AVD. P	3	GRUPP 36
BETR. Strålkastartorkare 240 serien 260 serien		NR 5
		DATUM Maj 76

Servicemeddelande

Renovering av strålkastartorkare 240/260

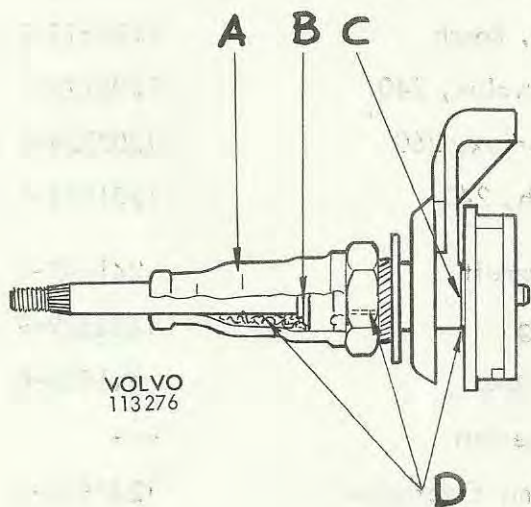
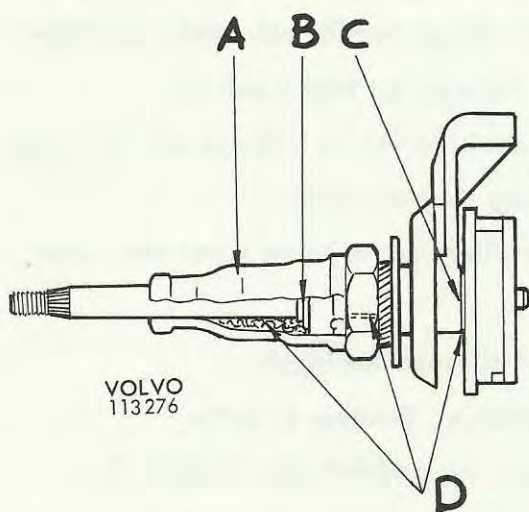
Strålkastartorkaraggregat till 240/260 förses numera med en fettfylld skyddsmuff av gummi över torkararmens axel för att förhindra kärvning i lagret. Äldre aggregat kan modifieras enligt nedanstående anvisningar.

1. Demontera kylarmaskering och lyktsargar.
2. Lossa låsringen på axeln vid lagringen.
 - 2.1 Smörj rikligt framför och bakom lagringen med rullagerfett (vid B och C).

- 2.2 Kör axeln ut och in tills den går lätt. (Byt lagring i svårare fall).
 - 2.3 Kontrollera att vajrarna löper lätt i sina hylsor.
 - 2.4 Tryck tillbaka låsringen

- Electrolux: Behöver ej bytas
 - Bosch: Använd detaljnr 1254529-9.
3. Demontera torkararmar (och stänkskydd på Electrolux).
4. Fyll två tätningmuffar (A) detaljnr 241607-1 med fett och montera dessa på axlarna.

5. Smörj vajrarna vid linhjulen. Smörj även lagringar vid behov.
6. Kontrollera funktionen hos strålkastartorkarna.
7. Byt motor om denna ej fungerar.
8. Montera torkararmar och lyktsargar. Justera samtidigt in parkeringsläget. Torkarbladen skall ej lämna glaset i något ändläge. De skall på 240 parkera ca 1 cm från glaset övre kant. På äldre Electroluxaggregat för

240 (motor med tillverkningsveckomärkning före 7501) bör utslagsvinkeln minskas enl SM grupp 36 nr 4.

Det är viktigt att justeringen sker med fylld spolvätskebehållare eftersom torkarbladen annars går för trögt. Grovjustering görs på torkararmarna, och finjustering görs på vajrarna. Vajrarna skall vara så pass spända att inte torkararmarna kan flyttas från lyktglaset utan våld.
